Gamma S&F	Modello SAMBA CLASSIC – SAMBA TOP	N° I.T. 04_2016
Matricola Vedi sotto	Oggetto MODIFICA RELE' COMPRESSORE	N° Claim -

Gamma S&F	Modello SAMBA CLASSIC – SAMBA TOP	N° I.T. 04_2016
Matricola Vedi sotto	Oggetto MODIFICA RELE' COMPRESSORE	N° Claim -

Nuova soluzione:

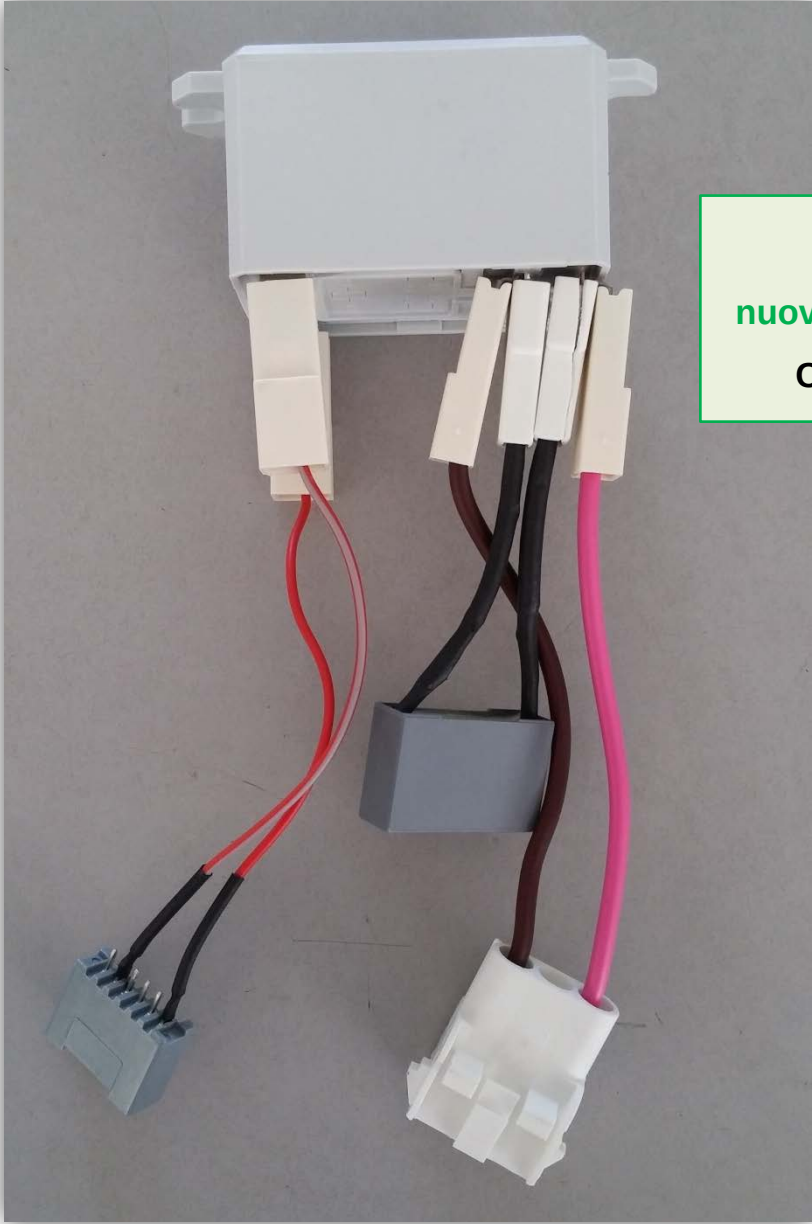
In un'ottica di continuo miglioramento del prodotto, a partire dal S/N **62011923** (Samba Classic) e dal S/N **62111740** (Samba Top), è stato introdotto un **nuovo relè** di potenza per il compressore del gruppo frigo.

Il nuovo relè sostituisce la **scheda OUT/R con filtro**.

nuovo Relè di potenza

Soluzione pre-modifica:

scheda OUT/R con filtro

Codice a ricambio: **298088**

Codice a ricambio del : **258696**

Pannello elettrico pre-modifica
con scheda OUT/R con filtro

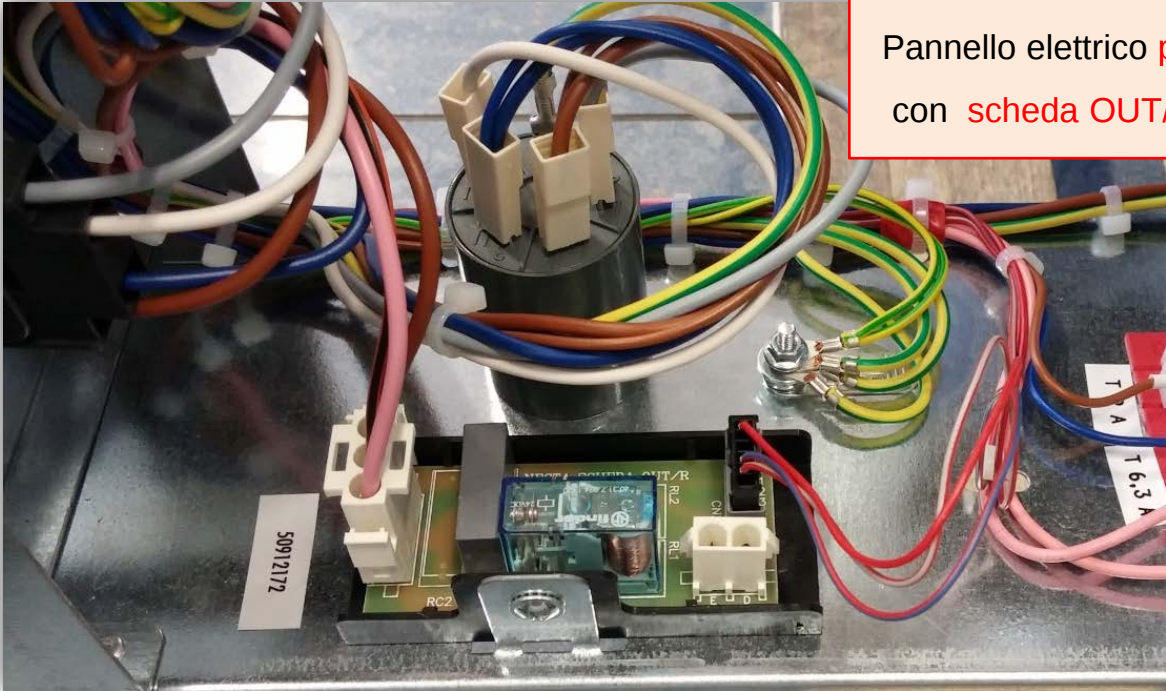
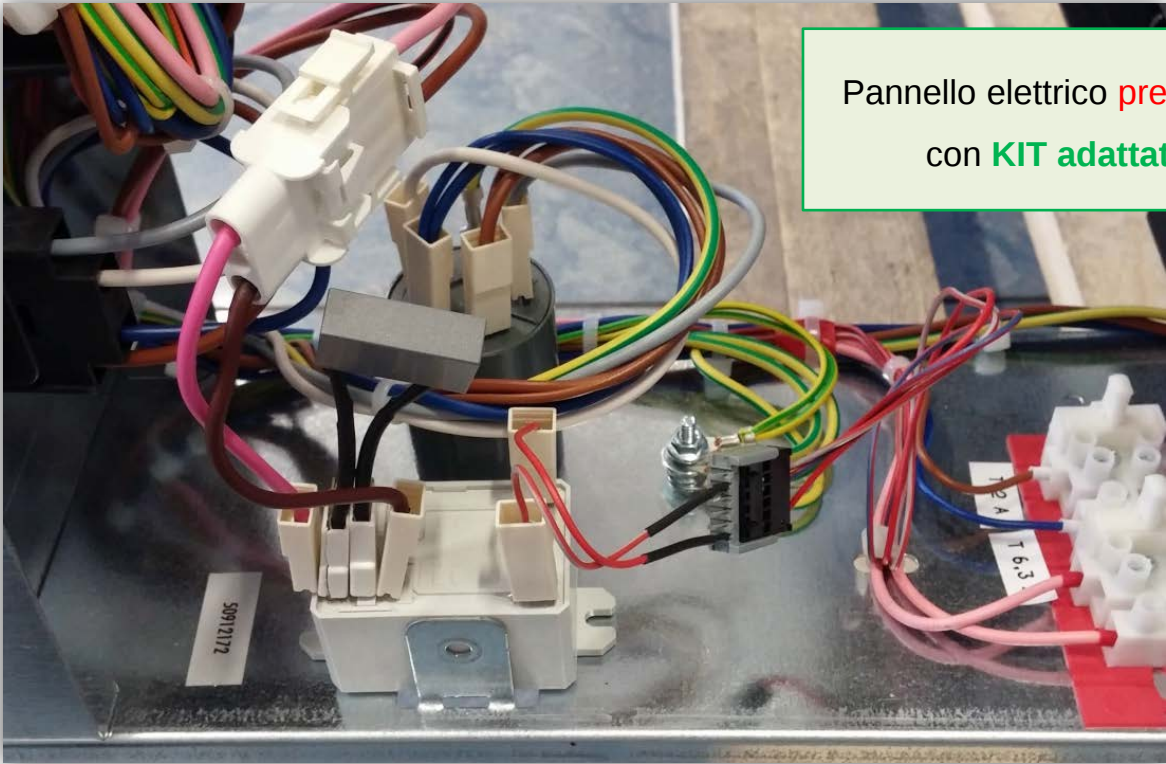
Per macchine precedenti ai S/N sopra indicati, è disponibile un **KIT adattatore**, che consente di sostituire la **scheda OUT/R con filtro** con il **nuovo Relè**.

Pannello elettrico pre-modifica
con KIT adattatore

KIT adattatore
nuovo RELE' + cablaggi adattatori
Codice a ricambio: 260471
